Verkoop [Afd 8.4.2]

Niet conform

Verslagnummer: 33/25112024/41027/1/1

Inspectie adres: Leenweg 13, 9800 Deinze (België)

Elektrisch bord

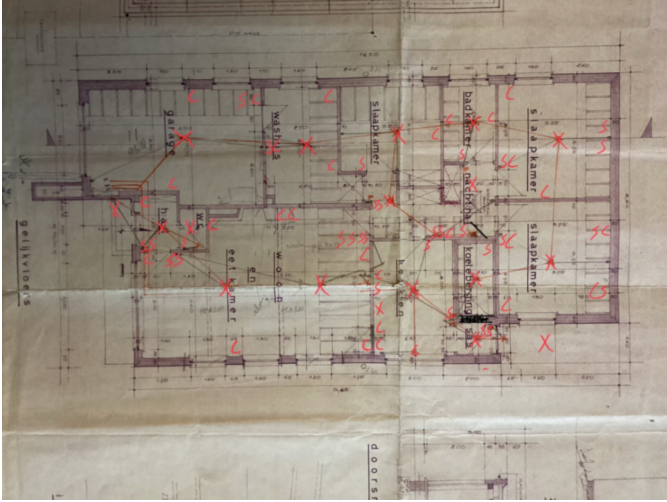
- De isolatie van de geleiders in het bord is beschadigd door langdurige oververhitting. - oAfd. 1.4.1.3; oAfd. 4.2.3.3; Afd. 4.3.3; oAfd. 4.4.1.5; oAfd. 5.2.1.4 a

- De beschermingsgraad van de ruimte moet ten minste IPXX-D zijn voor ruimtes publiek toegankelijk en IPXX-B voor gewone ruimtes. - oAfd 4.2.2.3
 - Er ontbreken afdekplaatjes in het elektrisch bord. - Afd 5.2.6; oAfd 4.2.2.3
